Mission régionale d'autorité environnementale  
**OCCITANIE**

**Projet de renouvellement d'autorisation d'une carrière de  
schistes au lieu-dit « Galta » à Saint-Germain-de-Calberte  
(Lozère)**

N°MRAe : 2023APO83

Avis émis le 26 juin 2023

Figure 2: Périmètre d'extraction sollicité et enjeux vis-à-vis des eaux de surface et des eaux souterraines

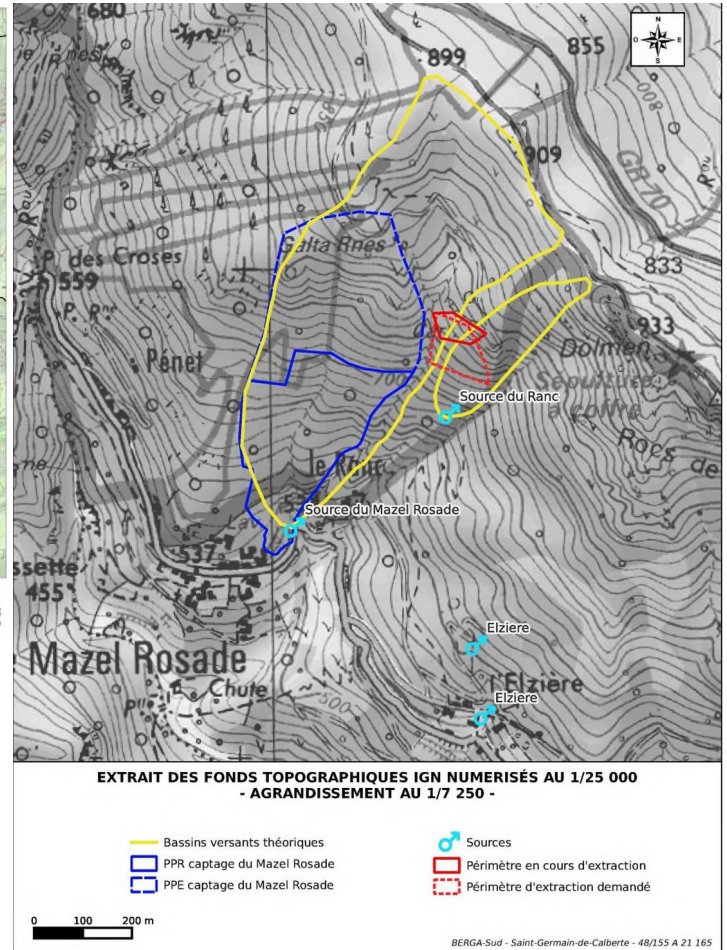
*Sur la source du Ranc, l'impact de l'extraction est probable, compte tenu du fait que l'emprise de la zone d'extraction recoupe la quasi-totalité de la largeur du bassin d'alimentation théorique de la source (cf. Figure 2 du présent avis). Une diminution du débit de cette dernière, voire un assèchement notamment en période estivale, peuvent être attendus.*

L'étude hydrogéologique conclut que l'extension de la carrière, telle qu'envisagée actuellement, n'est pas compatible avec la préservation de la ressource en eau souterraine dans le secteur.

Page 26 de l'étude d'impact, la définition du bassin versant qui alimente la source du Ranc a été affinée. Toutefois, le bureau d'étude conclut que cela « *ne permet pas d'exclure complètement le risque d'impact quantitatif et qualitatif de l'extraction sur la source du Ranc.* »

Pour autant, l'étude d'impact indique page 134 que « *La surface d'exploitation de la carrière a été réduite par rapport à ce qui avait été prévu initialement. Le bassin versant théorique de la source du Ranc a été évité. Ce dernier sera donc épargné par toute extraction et ne sera donc pas impacté par l'activité de la carrière* », ce qui est en contradiction avec les études hydrogéologiques.

**La MRAe recommande également de conclure sur les incidences du projet sur l'utilisation de la ressource en eau du secteur et le cas échéant d'adapter le projet en conséquence.**
